중앙분리대 식수계획

2구간 삼나무숲 보행환경조성

회전교차로내 잣성 보존계획

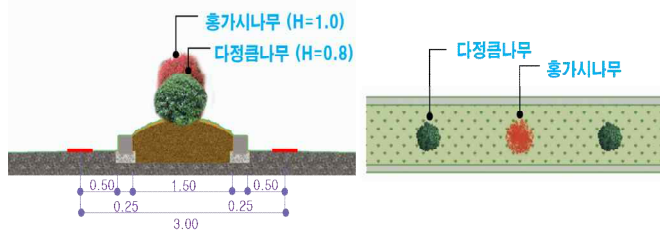
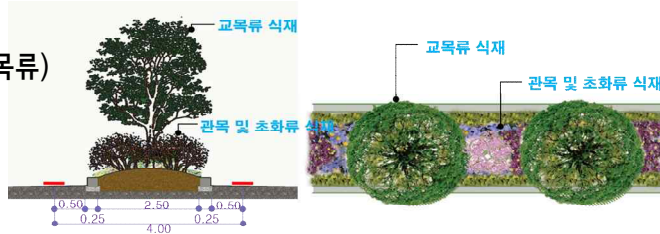
○ 설계 (관목류)

○ 개선 (교목류+관목류)

교목수종

- ☐ 산딸나무
- ☐ 사람주나무
- ☐ 제주산목련
- ☐ 단풍나무

관목수종

- ☐ 팥팥나무
- ☐ 좁작살나무
- ☐ 홍가시나무

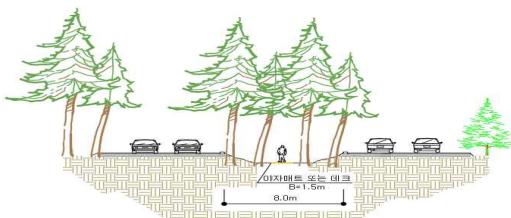
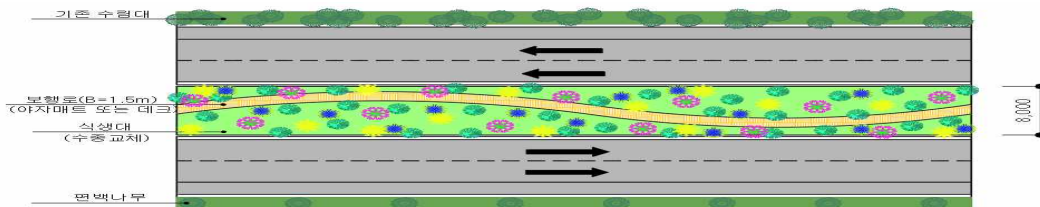
삼나무 수종교체

- ☐ 공사 중 30% 제거
- ☐ 지역 특성 고려한 비자나무, 산딸나무, 단풍나무로 교체
- ☐ 수종교체 성과를 보면서 연차적 확대 추진 (혼용림)

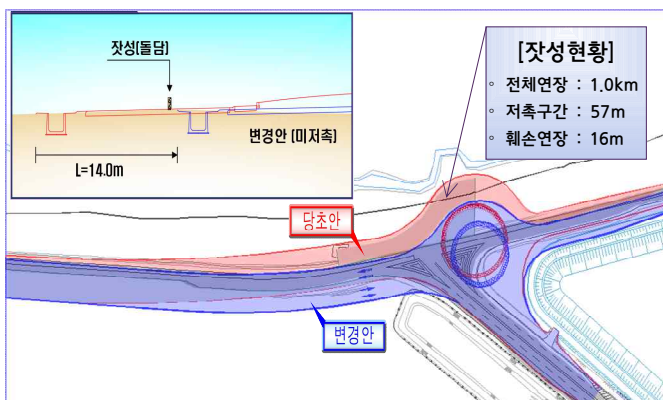
비자림로 잣성 조사결과

- ☐ 문화재지표조사시(2014.12월) 잣성 조사 안 됨
- ☐ 도 전역 목마 관련 잣성 조사에도 조사 안 됨 (세계자연유산본부, 2016.12월)
- ☐ 2018.8월 회전교차로 공사과정에서 발견되어 조사한 바, 1소장을 동서로 구분하는 간장으로 확인됨 (제주고고학연구소, 2018.8.10.)
- ☐ 향후 조치계획 : 문화재 관련 부서와 협의하여 가치 고증을 통해 보존 [관리방안 모색]
